Séance du comité de démolition, 10 septembre 2019

Demande de certificat d'autorisation de démolition
257-259, avenue du Mont-Royal

Autoriser la démolition bâtiment mixte de 3 étages, selon la demande 3001475105.

Photos d'inspecteurs de l'arrondissement (août 2015)

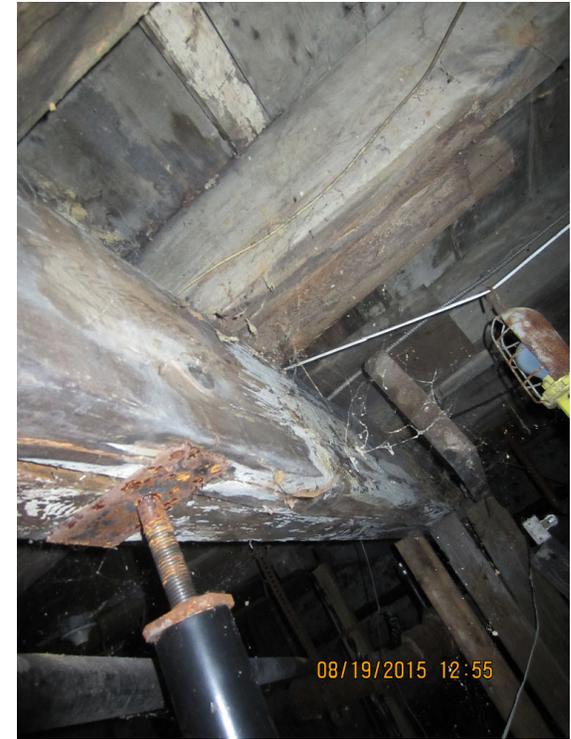
Au sous-sol, plusieurs colonnes de bois servant d'appuis porteurs pourries à la suite d'une grande accumulation d'eau.

Plusieurs appuis de poutres au sous-sol mal faits, et de façon artisanale.

Photos de Rouge Architecture et extraits tirés de leur rapport (juin 2018)

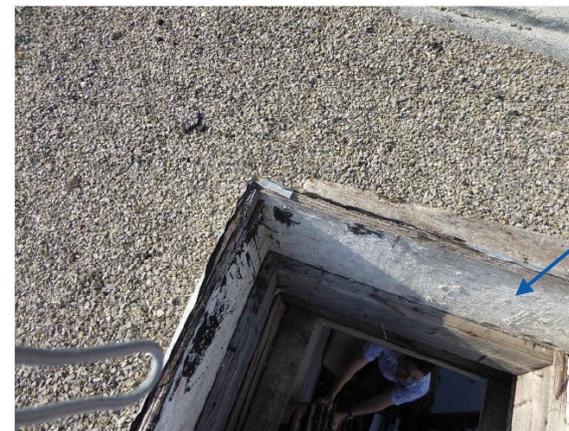
Ondulation du parement, infiltrations ont possiblement endommagé le carré de bois

Toiture présente des signes de fatigue et de fuite

Trappe d'accès au toit corrodée et pourrie

Volumétrie et matérialité

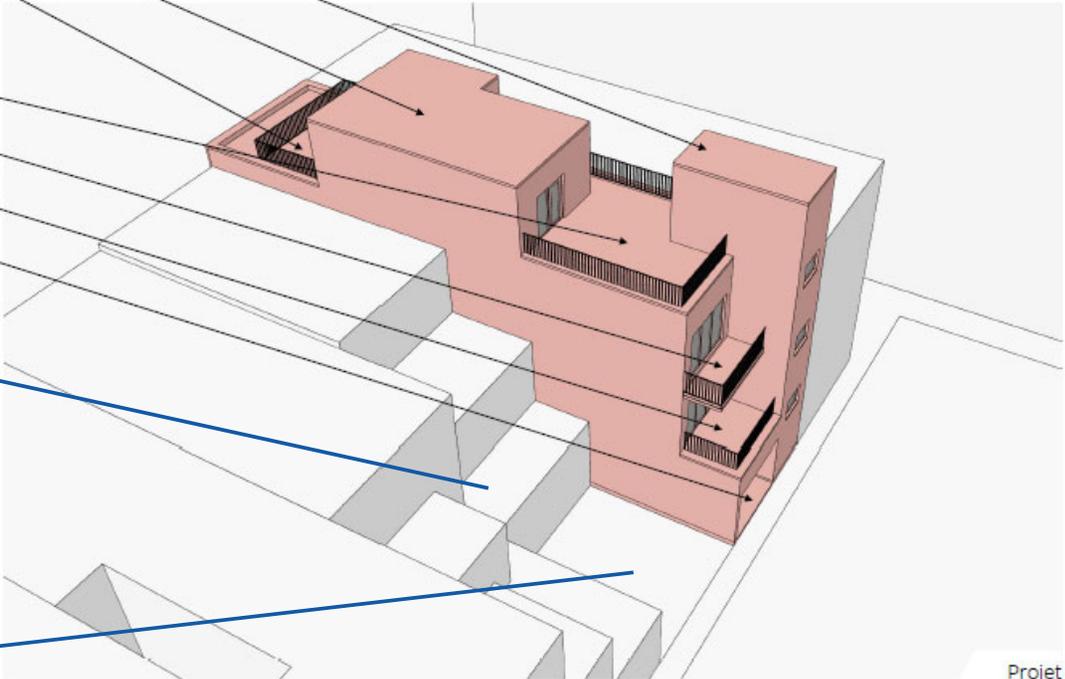
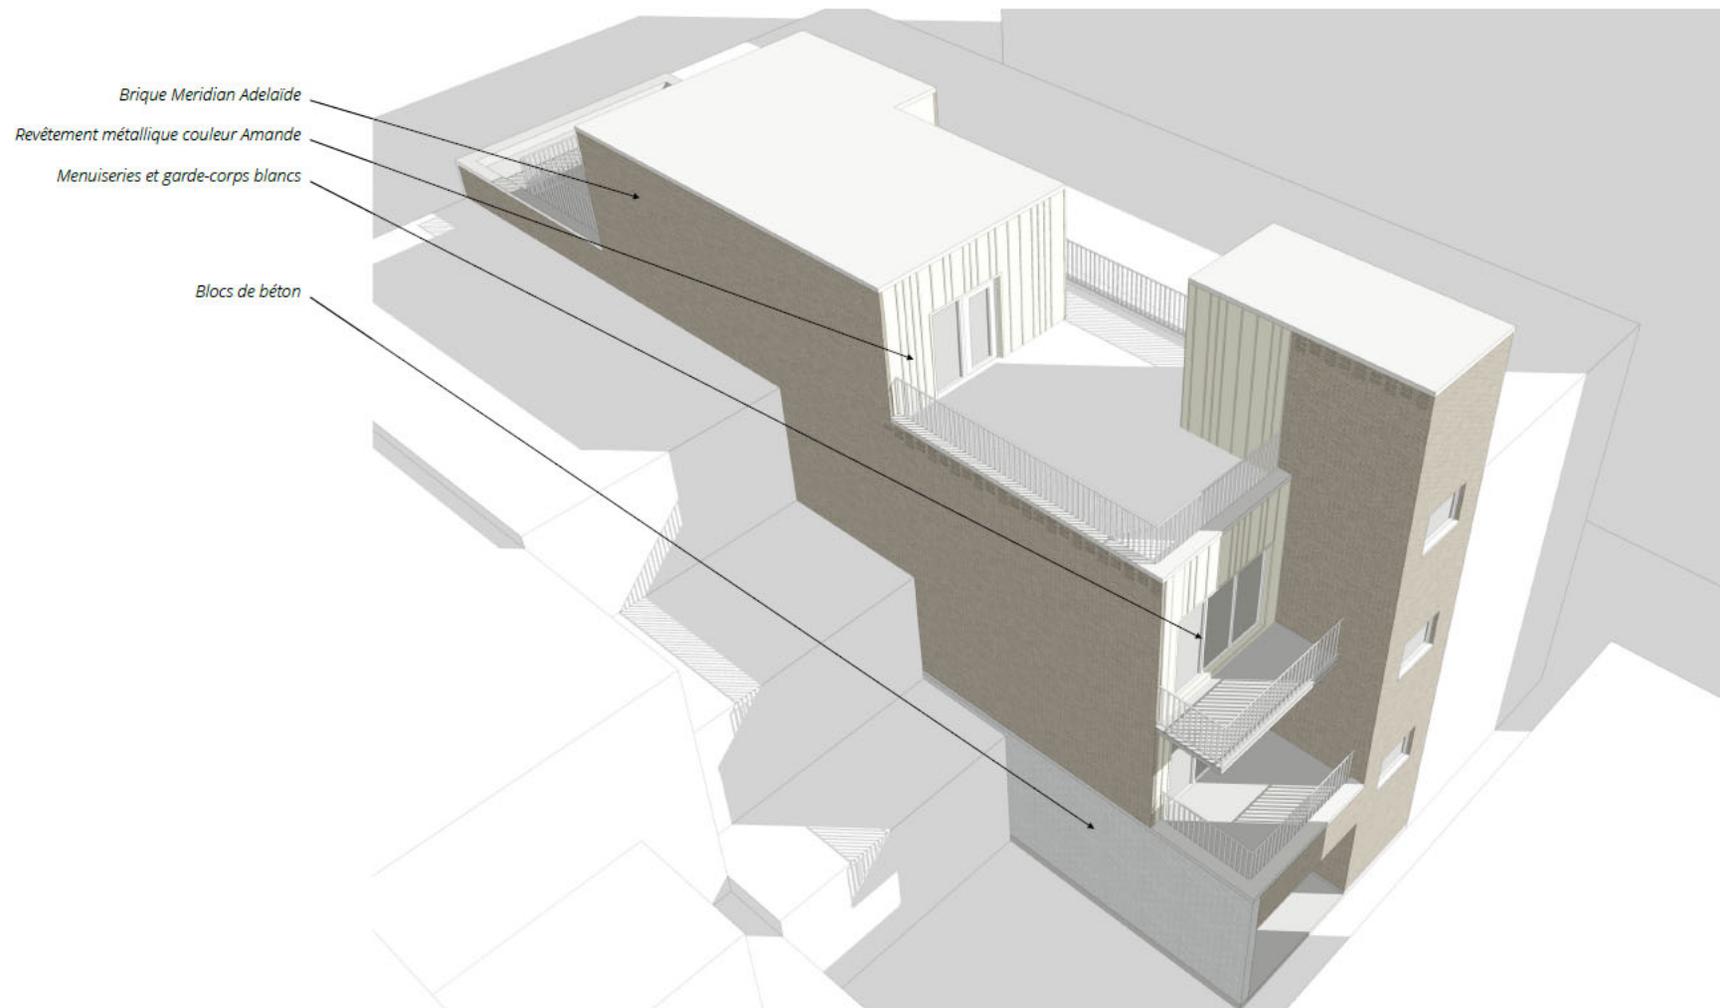
Les documents fournis appuient la pertinence de réviser le projet afin d'améliorer l'intégration de l'arrière du projet à son contexte (impact visuel et d'ensoleillement).

- Remplacer le bloc de béton au mur latéral nord-est, visible de la ruelle, par de la brique d'argile ;
- Réduire la hauteur mezzanine, la surhauteur par rapport au point haut du système de recouvrement de toit ne doit pas dépasser 3 mètres ;
- Remplacer l'issue arrière par un escalier hélicoïdal extérieur (pour l'évacuation de la mezzanine et des 2^e et 3^e étages), de manière à éliminer le volume fermé de l'escalier peu intégré à la volumétrie globale de la proposition ;
- Moduler la volumétrie de manière à réduire la perte d'éclairage naturel des terrasses du voisin est ;
- Intégrer des bacs de plantation permanents et des sorties d'eau protégées du gel aux deux terrasses au toit.
